**INFO-TECH** CITROËN C2 R2 N° 15/06

**Objet :** Sens de montage du disque d'embrayage.

**Coté volant moteur**

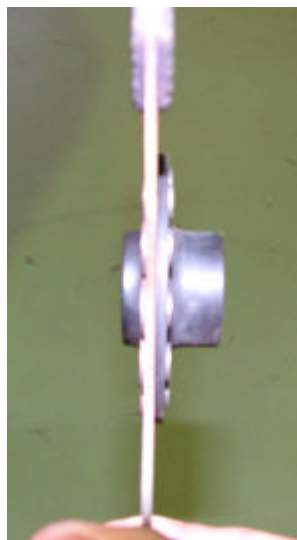
Une erreur s'est glissée dans le « Catalogue / Notice de montage » de la C2R2, édition du 22 Août 2006, page 38 sur le sens de montage du disque d'embrayage.

**Le disque d'embrayage doit être monté impérativement dans le sens indiqué ci-dessous.**
